COMUNE DI BARDOLINO
Provincia di Verona

VARIANTE PARZIALE AL
PIANO PARTICOLAREGGIATO DEI CENTRI STORICI - 2016
(Art. 20 L.R. 11/04)

RELAZIONE
comprendente le modifiche alle Tavole e alla Normativa
(aggiornata alla DGC di approvazione)

**VARIANTE PARZIALE AL PIANO PARTICOLAREGGIATO
DEI CENTRI STORICI - 2016**

Allegato a) Stralcio Tav. 61 (pianta) **vigente**

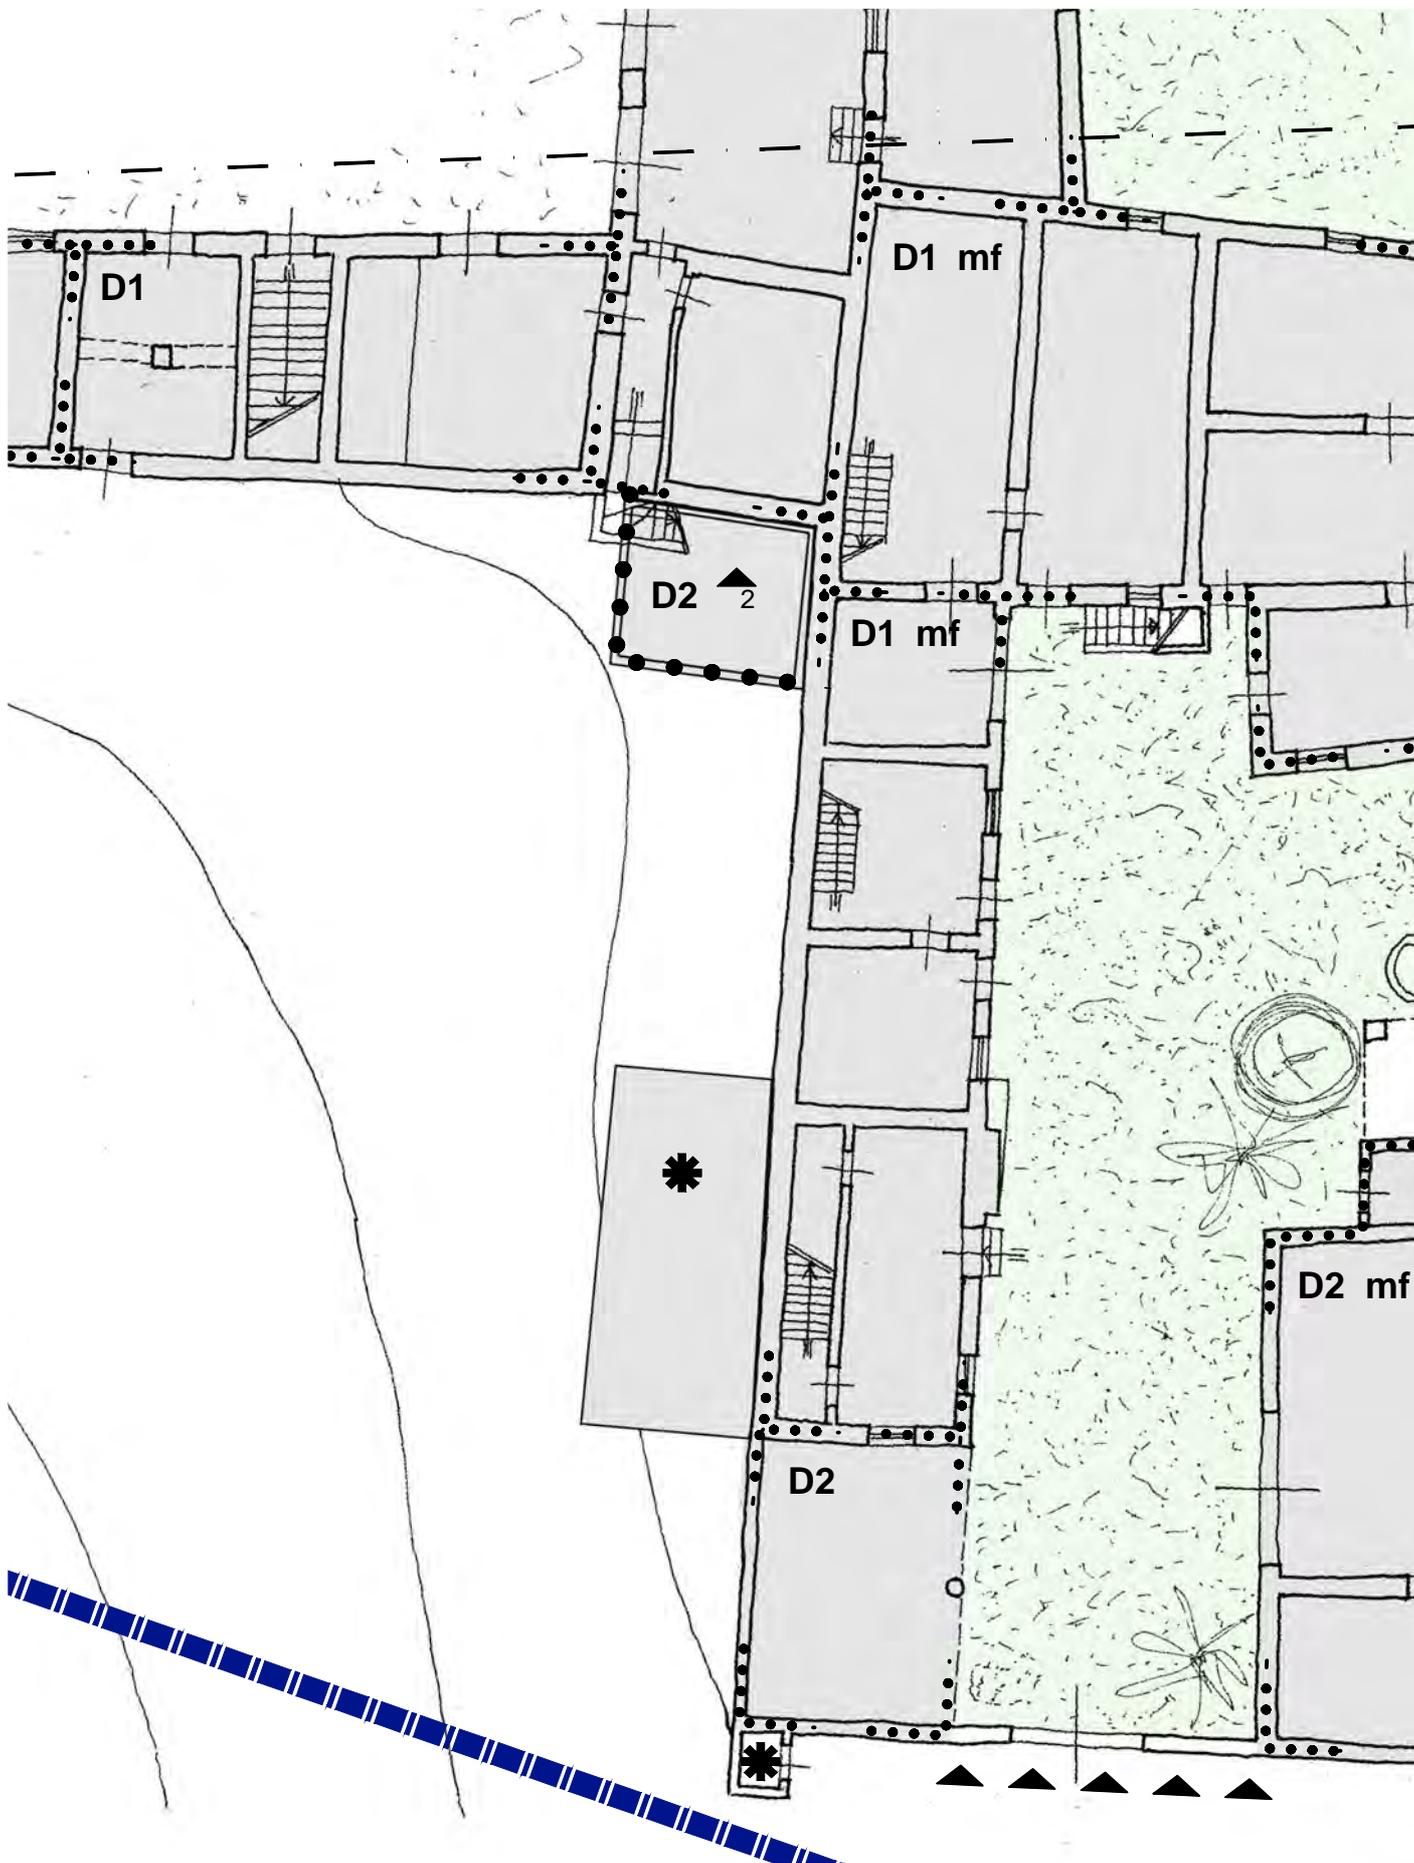
Il condono comporta il riordino delle costruzioni abusive, ma non necessariamente il cambio di destinazione d'uso. Nel presente caso, essendo gli abusi collegati a una unità abitativa molto piccola, si può pensare a una integrazione anche del secondo elemento condonato in aderenza o anche sopra il primo, unito con i locali dell'abitazione esistente, ma senza sopraelevazione oltre l'altezza del tetto attuale.

Variante PPCS 2016 - Scheda n. 35
Allegato a) Stralcio Tav. 61 (pianta) **vigente**

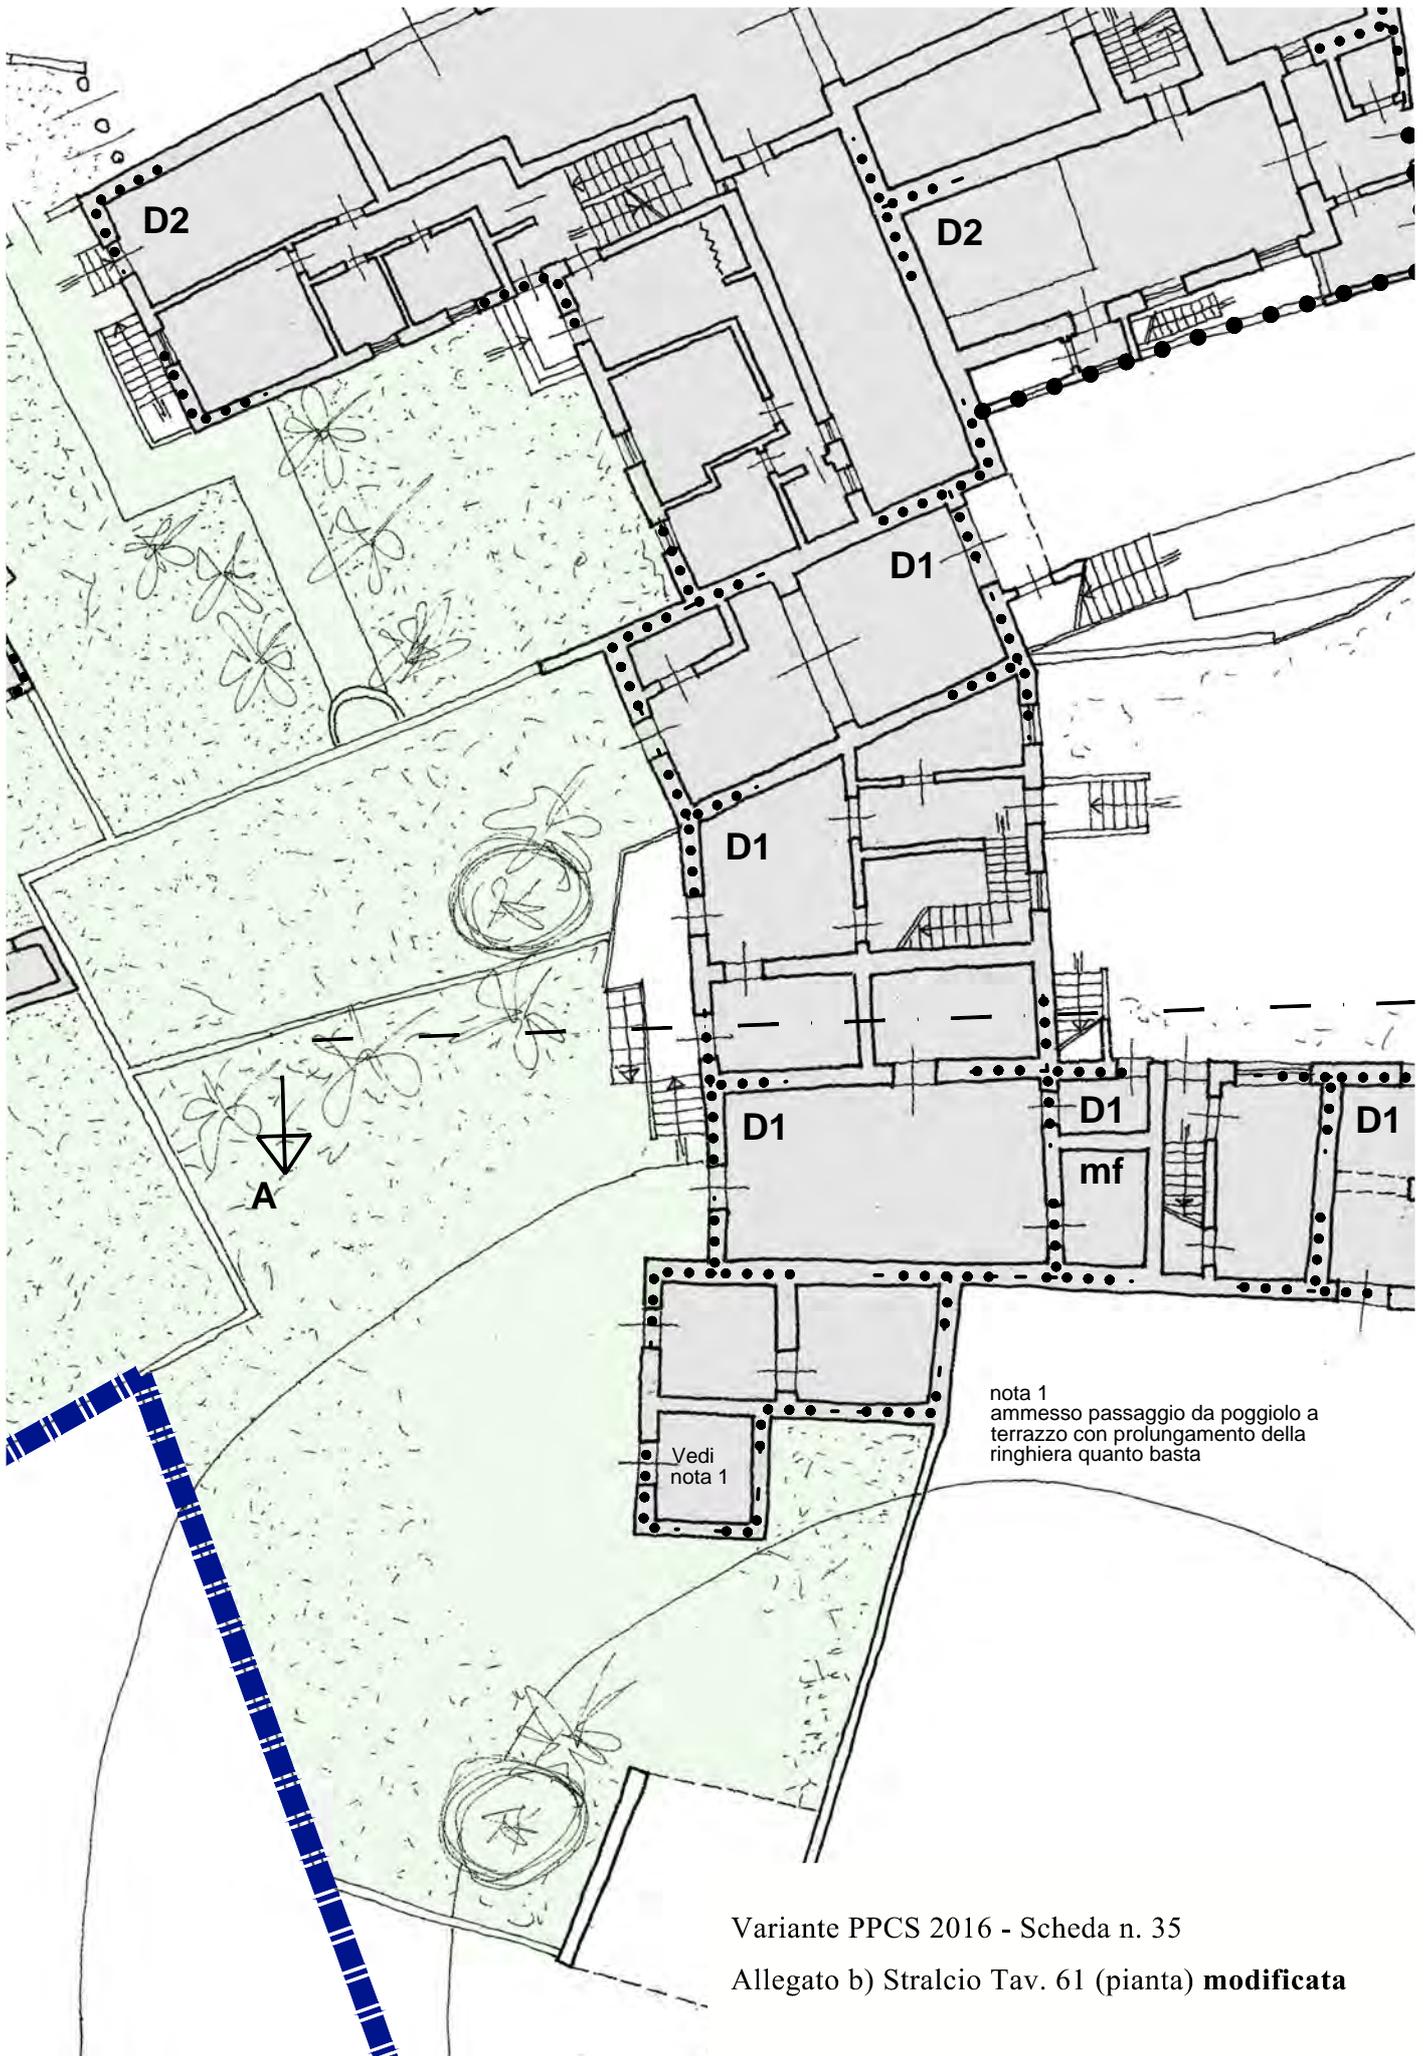
Le NtA del PPCS ammettono la possibilità di ricavare un terrazzo sulle coperture delle case ristrutturate, purché resti all'interno delle falde del tetto e con superficie massima di 15 mq.

Variante PPCS 2016 - Scheda n. 37
Allegato a) Stralcio Tav. 63 (pianta) **vigente**

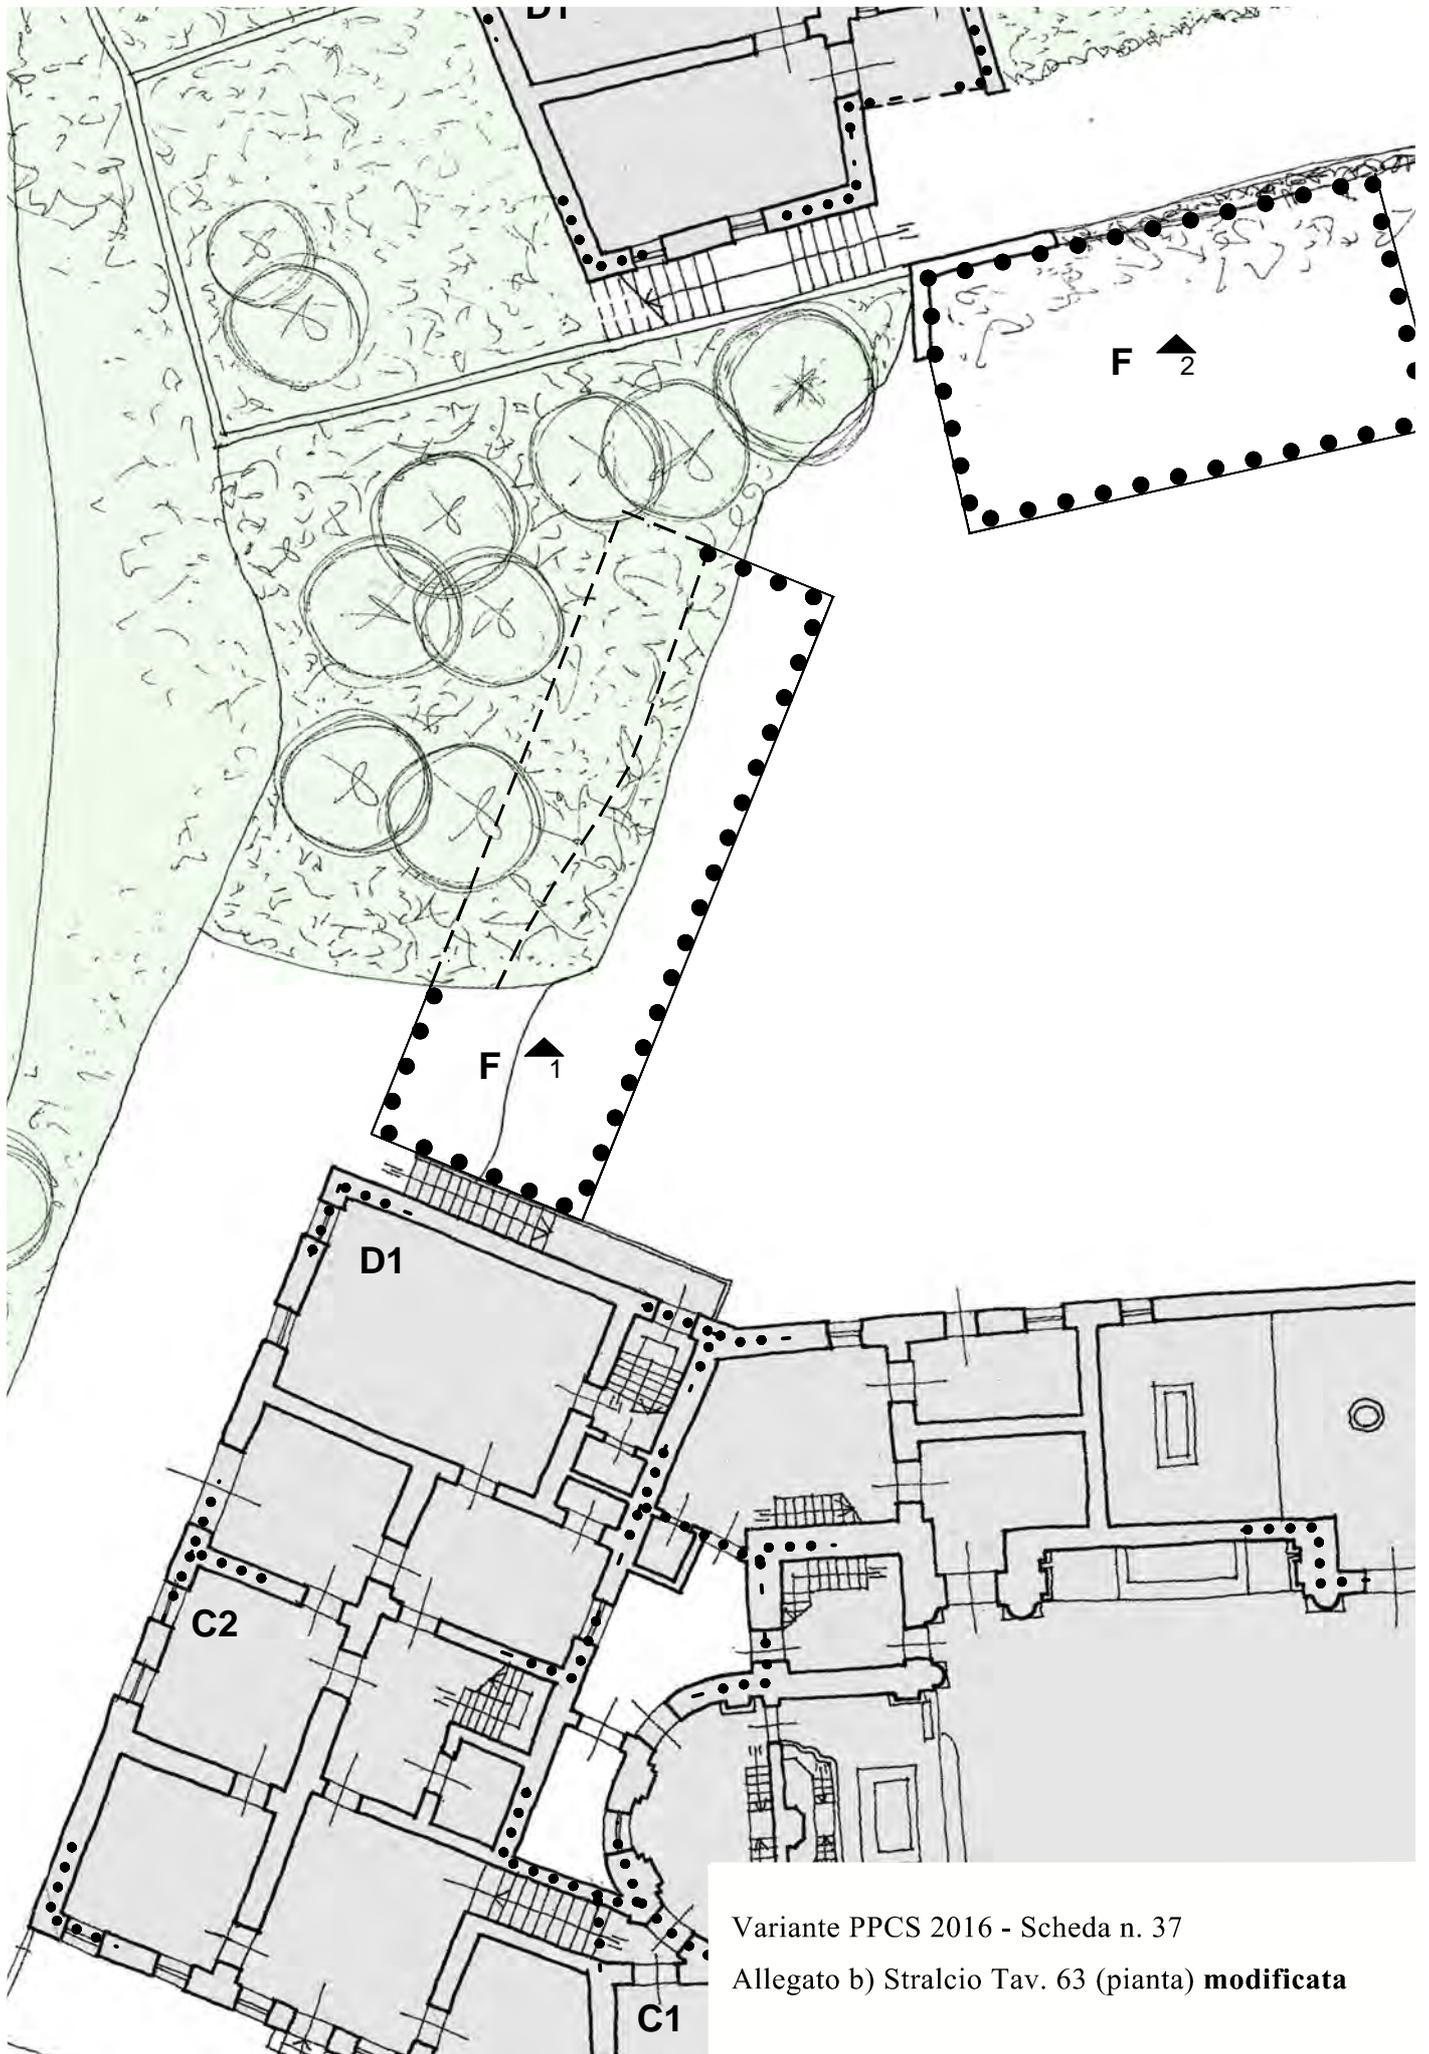
L'operazione prospettata è certamente di utilità e toglierebbe delle automobili dagli spazi aperti. Onde evitare interferenze dirette con le costruzioni esistenti nel blocco della chiesa, variamente caratterizzate per tipologia, epoca e stile, è opportuno che l'intervento si limiti a un manufatto lineare tutto a un piano, con copertura piana a verde o a terrazzo e portoni in legno o altro materiale adeguato. Anche l'eventuale pavimentazione dello spazio esterno sia sottoposta a parere dell'UTC.
